Отделочный план 18 этажа.

Отделочный план 19 этажа.

4	19	–	103-13		05.13	**АПУ2-126-1В,2В-03-АР**
3	–	Нов.	59-13		03.13	Многоэтажный жилой дом с нежилыми помещениями, пристроенными магазинами, подземной автостоянкой в границах улиц 8 Марта–Авиационной– Союзной в Чкаловском районе г. Екатеринбурга
Изм.	Кол.уч.	Лист.	Nдок.	Подпись	Дата	
Гл. арх.		Земцова			03.13	Жилой дом 1В. Подземная автостоянка 2В. Пусковой комплекс 3
Н.контр.		Рыжкова				Стадия: Р; Лист: 42; Листов:
Зав.груп.		Острогорская				
Разраб.		Снигирева				Отделочные планы 18, 19 этажей.
Проверил		Земцова				ЗАО "Корпорация "Атомстройкомплекс"
Исполнил		Снигирева

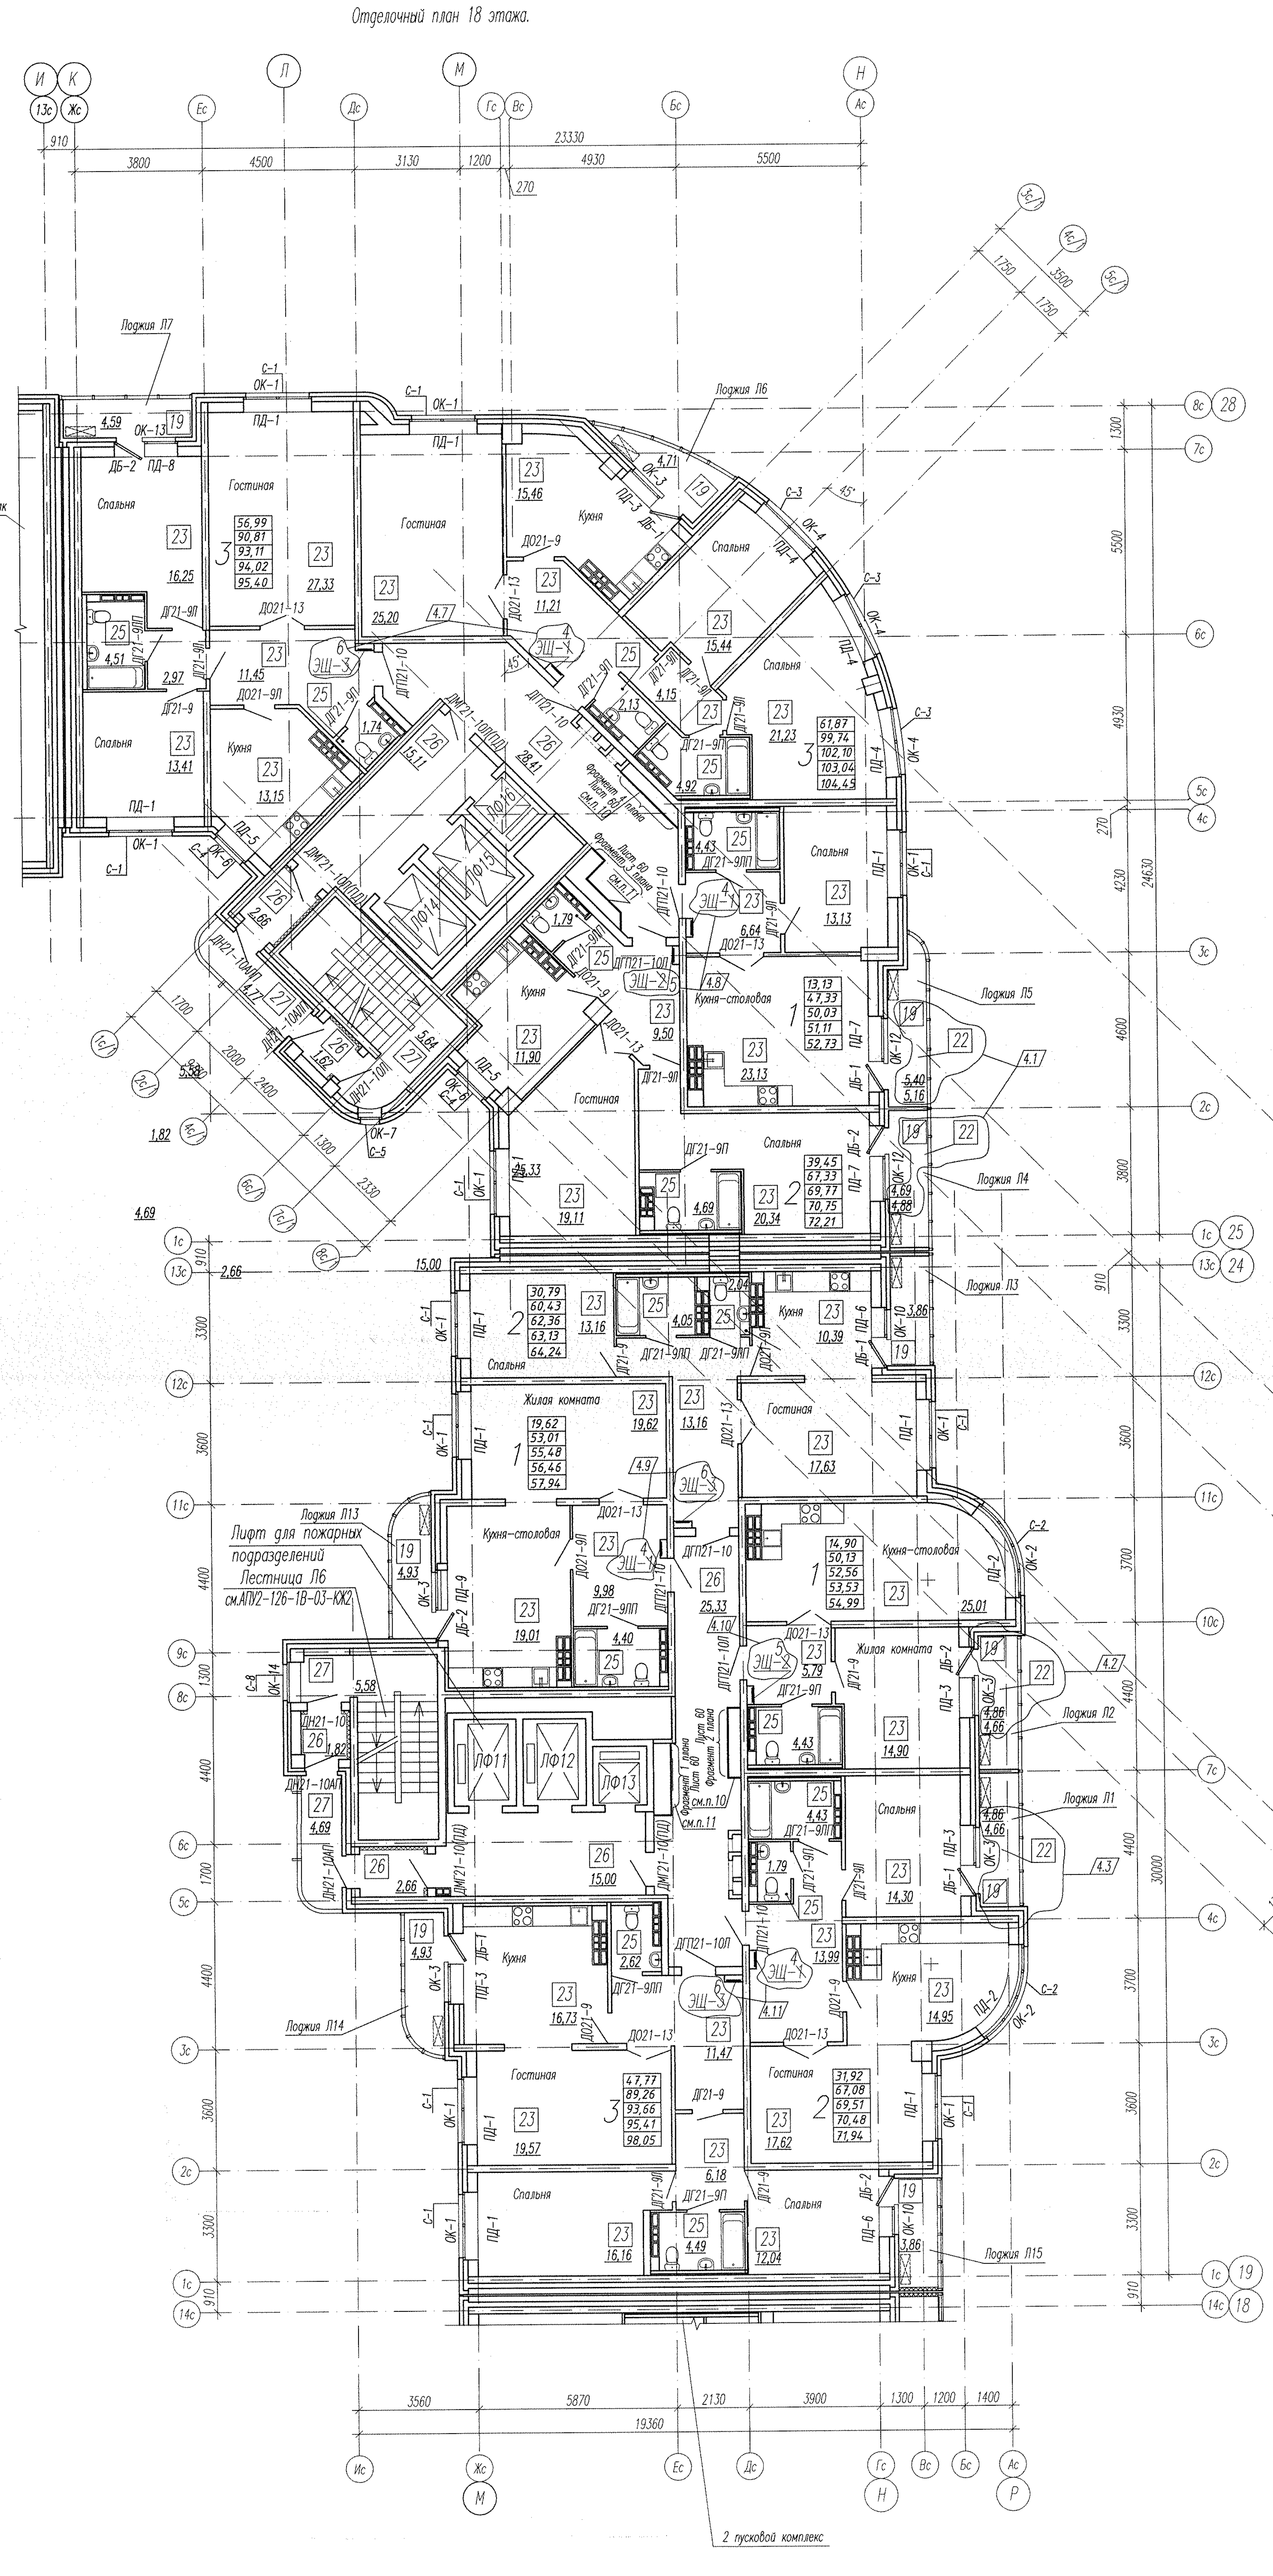
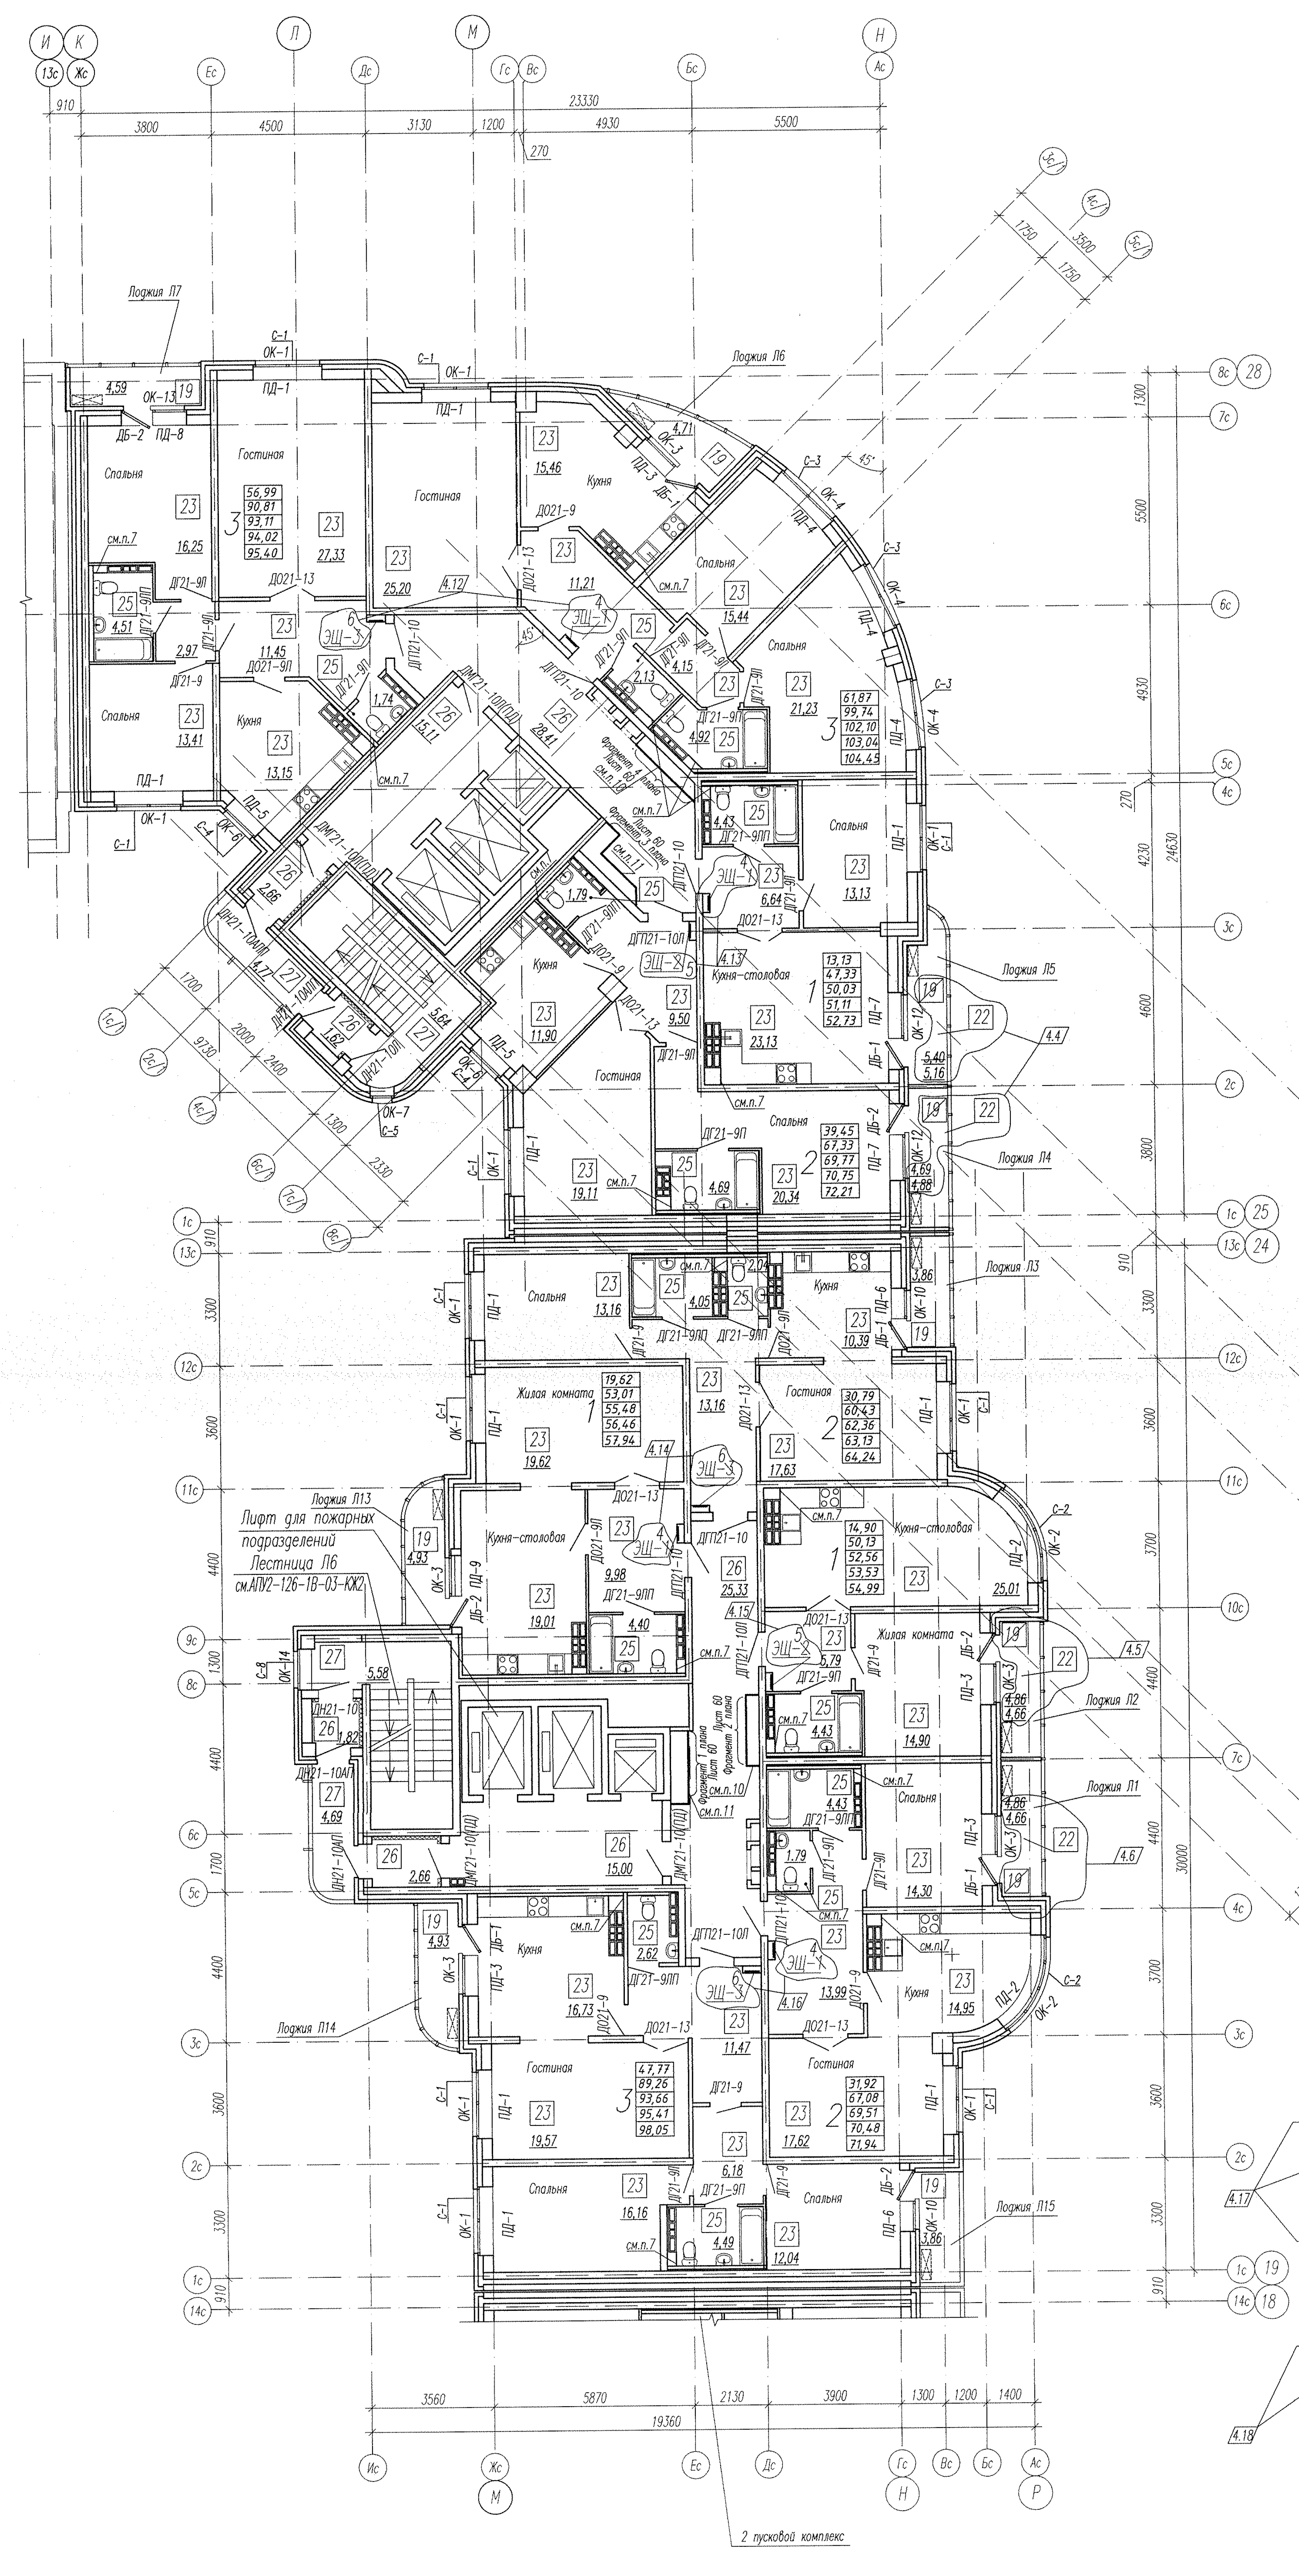
4. Утепление стен тамбуров выполнить по узлу 10 на листе 50 минплитой плотностью 45кг/м3), с последующей зашивкой листами ГВЛ толщиной 12мм в 2 слоя по каркасу ТИГИ KNAUF. Элементы утепления тамбуров учтены в спецификации элементов утепления внутренних стен и перекрытий, элементов исполнения ниш этажных и квартирных щитков, зашивки коммуникаций на листе ~~53~~.54а

5. Ниши для этажных электрощитков выполнить в перегородках из силикатного кирпича производства SiMat, а квартирных – из ГВЛ толщиной 12мм в 1 слой по каркасу KNAUF, схемы см. лист 35. ~~Установить щит этажный ЭЩ-1. Щитки этажные ЭЩ-1 учтены в спецификации элементов заполнения оконных и дверных проемов. лист 59.~~

10. Стояки коммуникаций ОВ в общих коридорах зашить листами ГВЛ толщиной 12мм в 2 слоя по каркасу ТИГИ KNAUF с последующей установкой ~~ЩЭ2~~ ЩЭ-1, см. лист 60. Этажные щиты ~~ЩЭ2~~ ЩЭ-1 учтены в спецификации элементов заполнения ~~оконных и~~ дверных проемов, лист 59.

11. Стояки ВК зашить листами ГВЛ в 2 слоя по каркасу ТИГИ KNAUF с устройством ~~на 1 этаже~~ отверстия ~~980х1600(h)~~ 890х1610(h), низ на высоте 300 мм от пола (уточнить по месту) с последующей установкой щита этажного ~~ЩЭ2~~ ЩЭ-1. Щитки ~~ЩЭ2~~ ЩЭ-1 учтены в спецификации элементов заполнения ~~оконных и~~ дверных проемов на листе 59.
